「福島原子力事故調査報告書」訂正箇所一覧表

平成 24 年 6 月 26 日  
東京電力株式会社

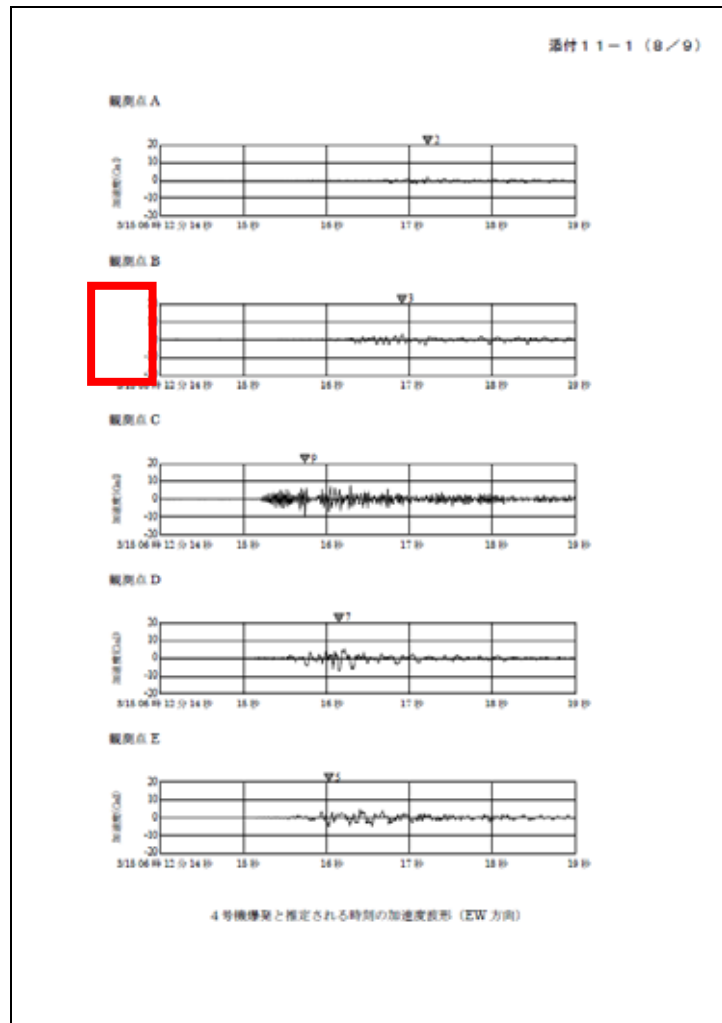
非常用ガス処理系の写真が間違っていたため、正しい写真に訂正

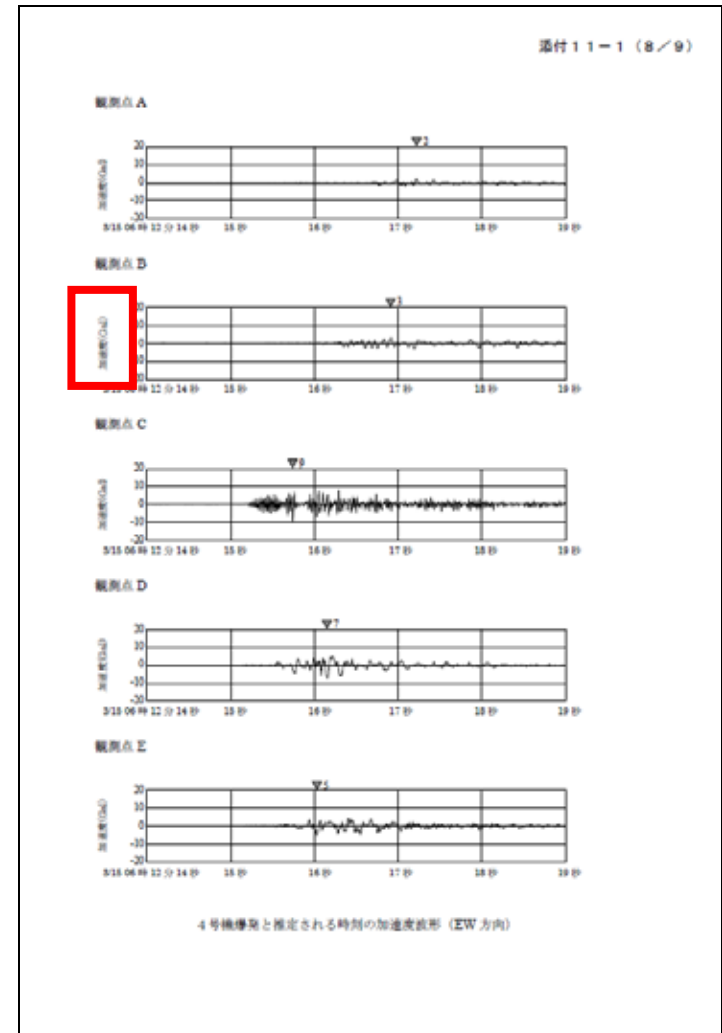
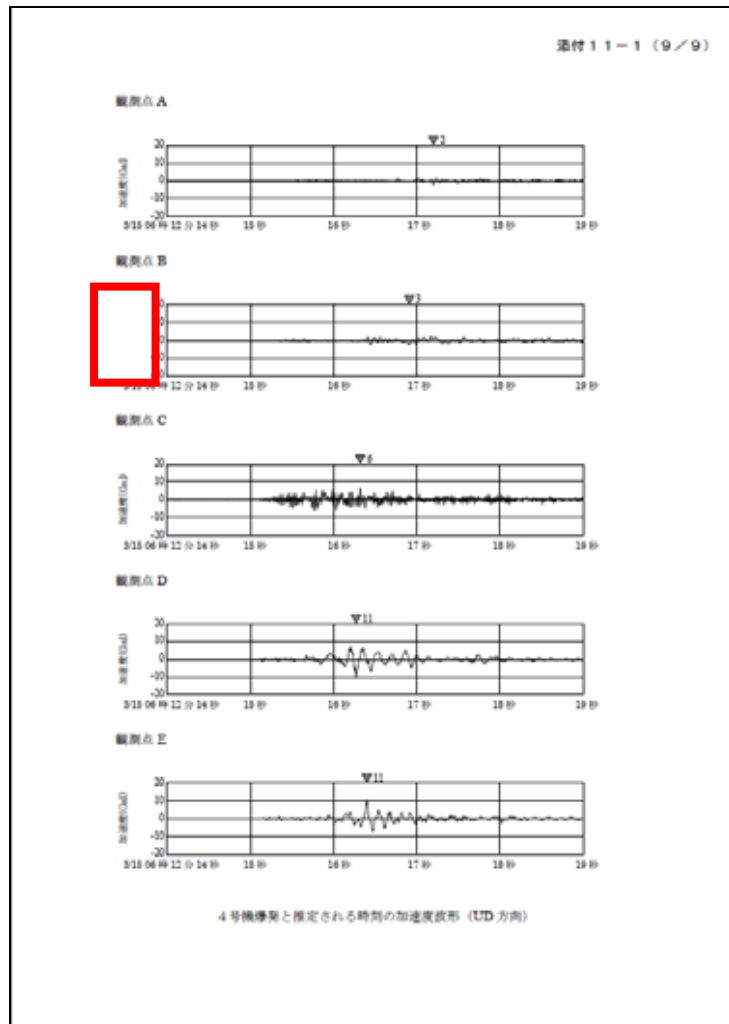
観測点 B の縦軸の「加速度 (Ga)」の記載が欠落していたので訂正

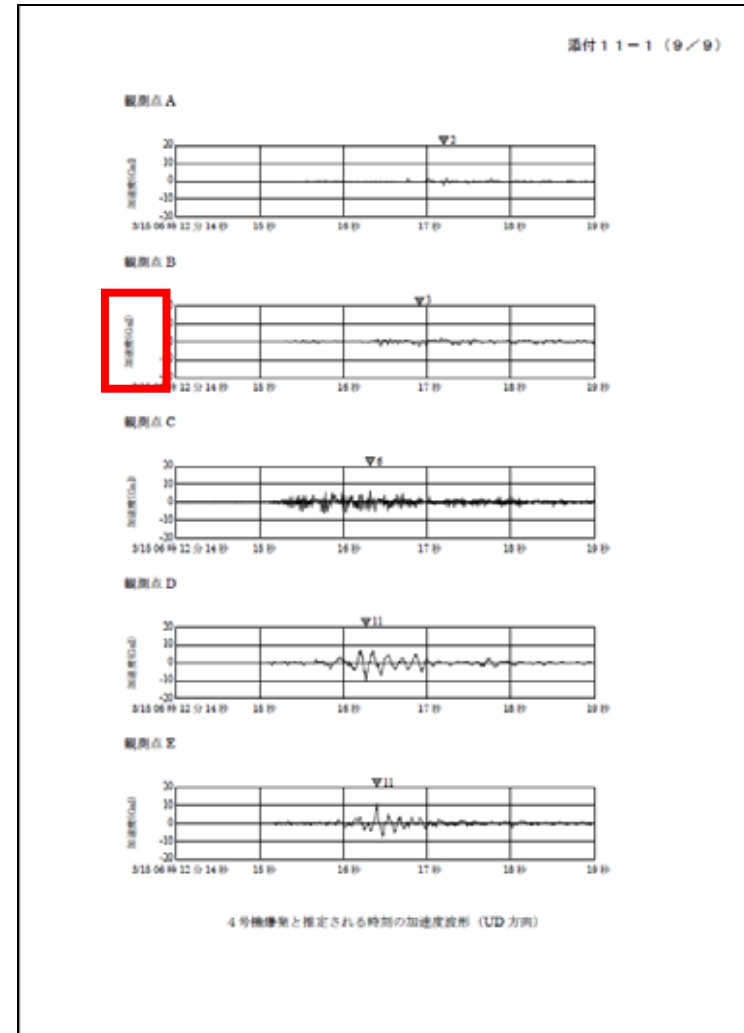
観測点 B の縦軸の「加速度 (Ga1)」の記載が欠落していたので訂正

表2 津波評価の経緯

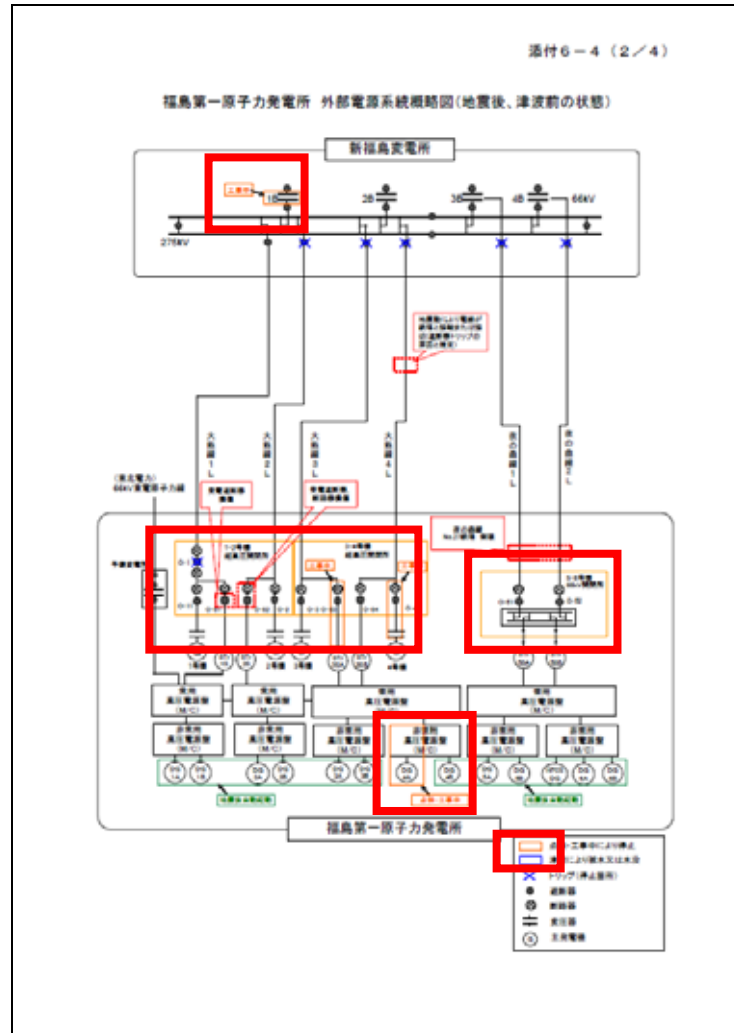
表現の適正化のため訂正：（訂正前）「福島県想定津波公表」→（訂正後）「福島県が設定した波源モデルを用いた事業者による評価」、（訂正前）「茨城県想定津波公表」→（訂正後）「茨城県が設定した波源モデルを用いた事業者による評価」

訂正箇所：添付6-4 (2/4)

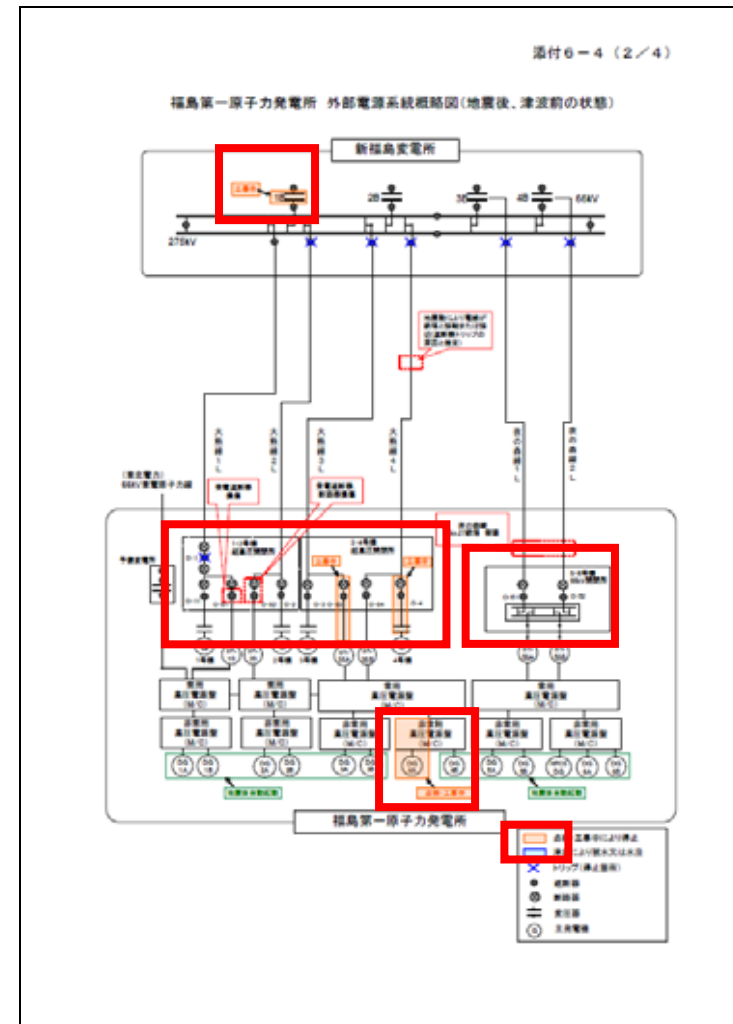
点検・工事中により停止した箇所を示すオレンジ色の塗りつぶし箇所が消えていたため訂正、前述のオレンジ色の枠との識別を明確化するため設備範囲（開閉所）を示す薄いオレンジ色の枠の色を黒に変更

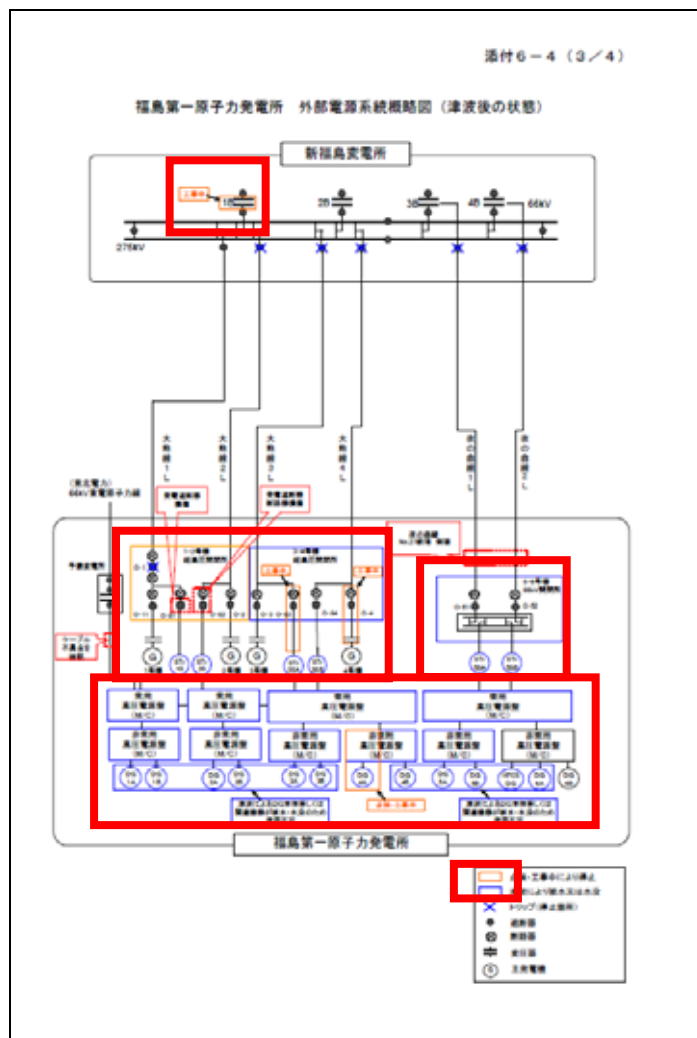
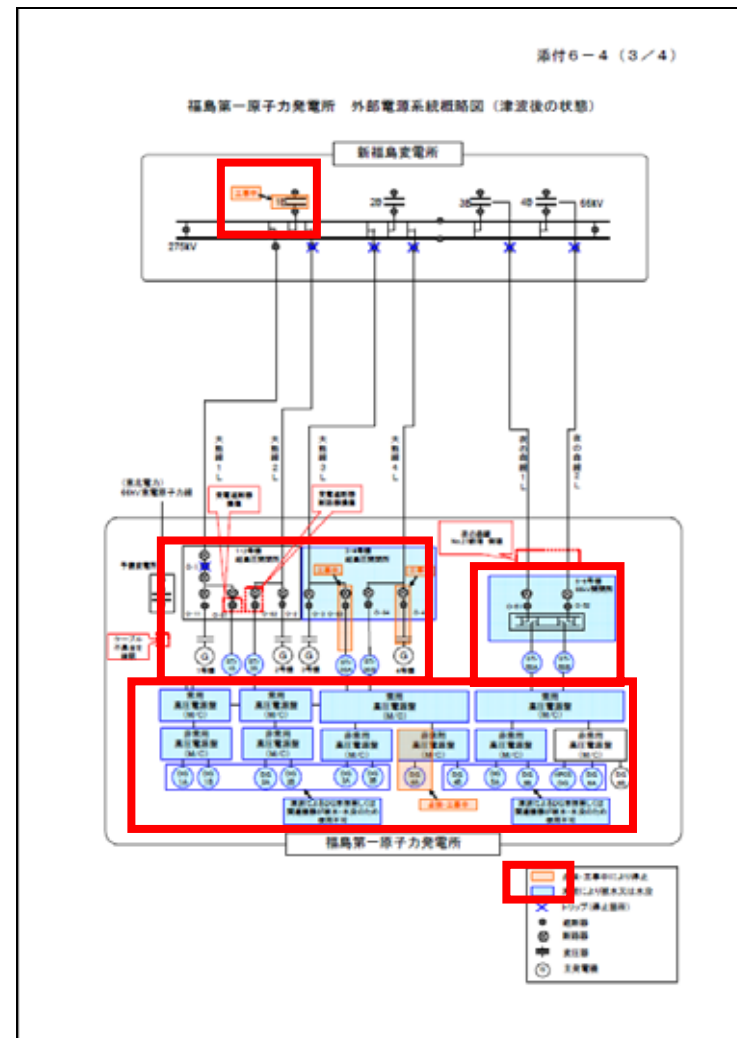
点検・工事中により停止した箇所を示すオレンジ色の塗りつぶし箇所並びに津波により被水又は水没した箇所を示す水色の塗り潰し箇所が消えていたため訂正、前述のオレンジ色の枠との識別を明確化するため設備範囲（開閉所）を示す薄いオレンジ色の枠の色を黒に変更

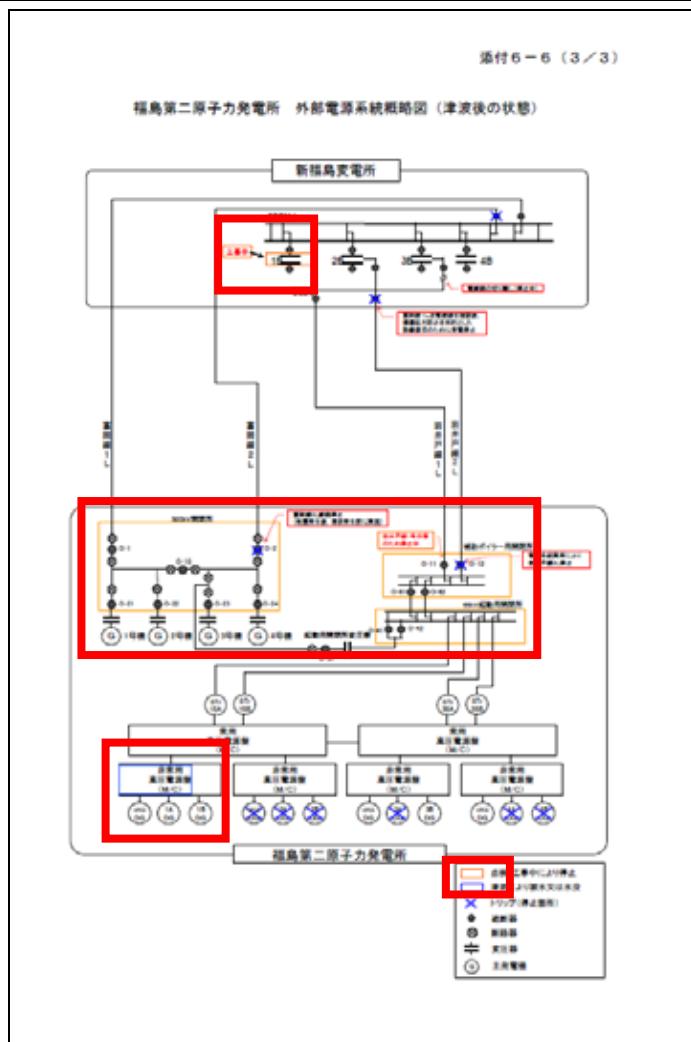
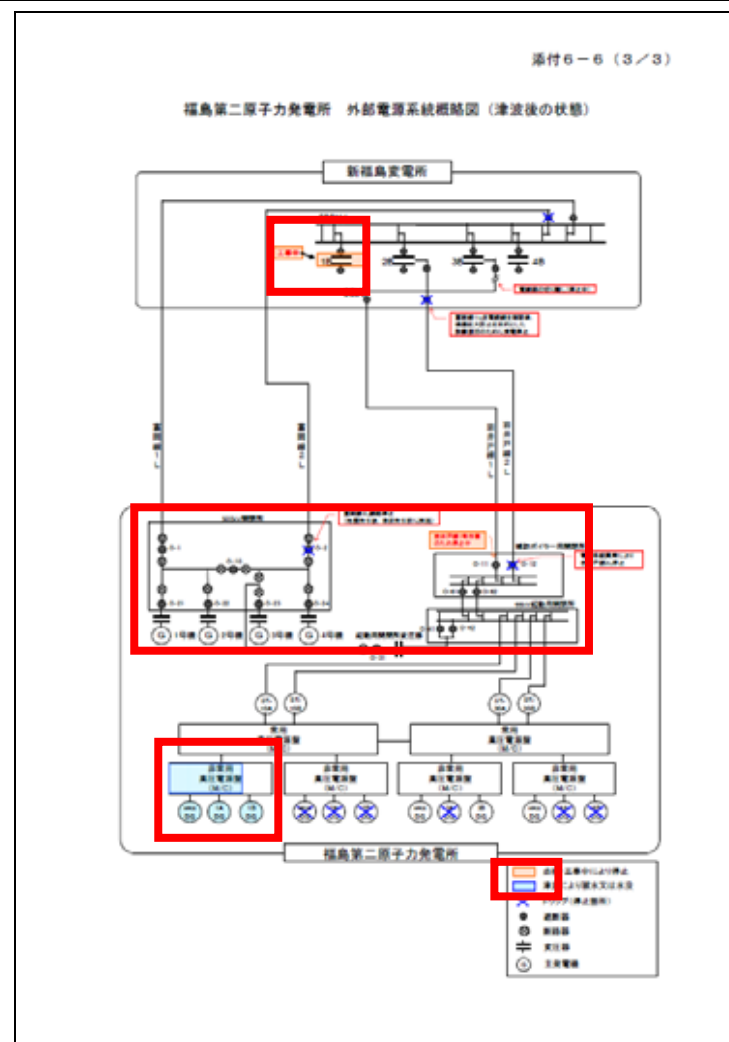
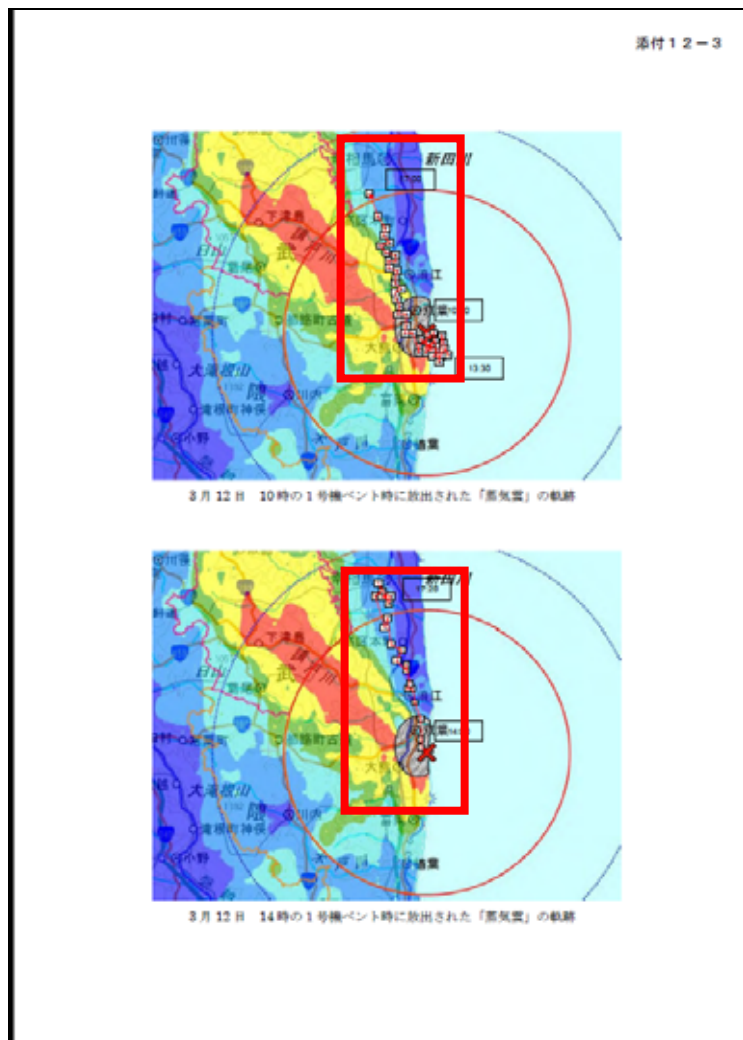
点検・工事中により停止した箇所を示すオレンジ色の塗りつぶし箇所並びに津波により被水又は水没した箇所を示す水色の塗り潰し箇所が消えていたため訂正、前述のオレンジ色の枠との識別を明確化するため設備範囲（開閉所）を示す薄いオレンジ色の枠の色を黒に変更

訂正箇所：添付12-5

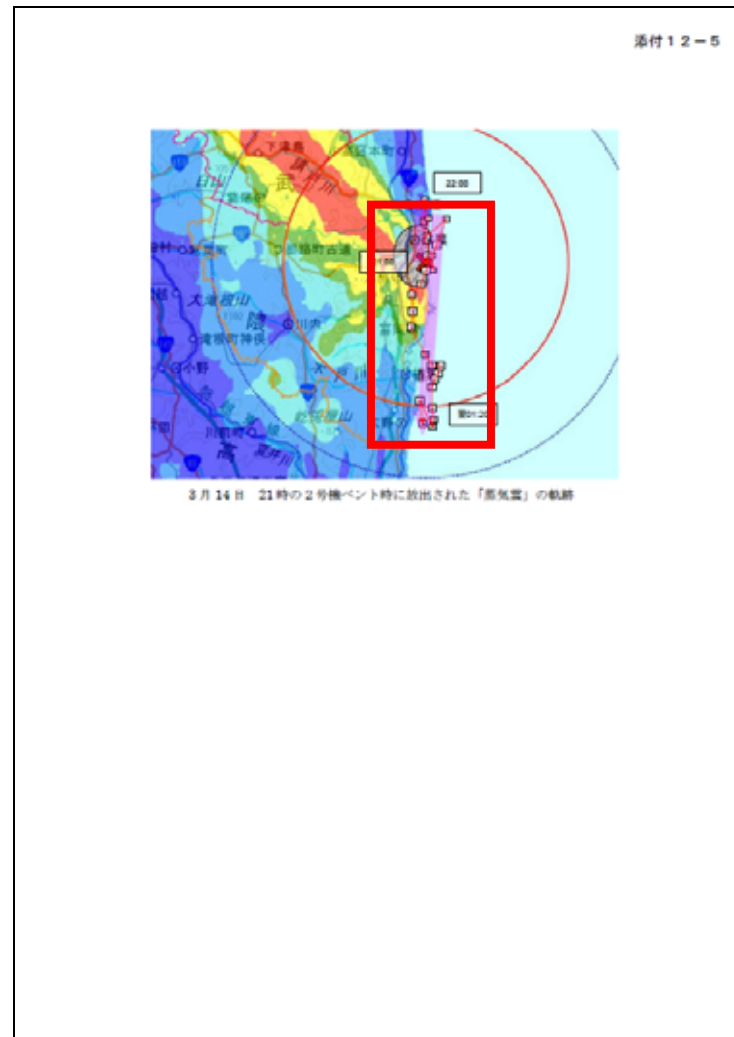
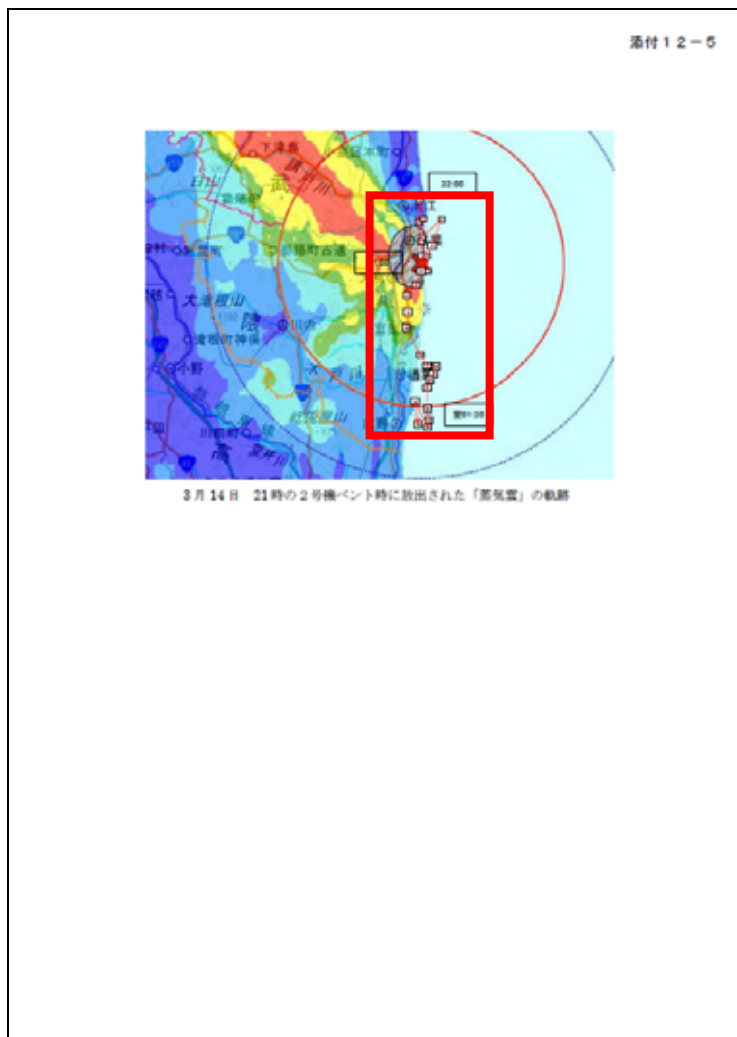
蒸気雲移動経路を示す赤い矢印（半透明）が欠落していたため訂正
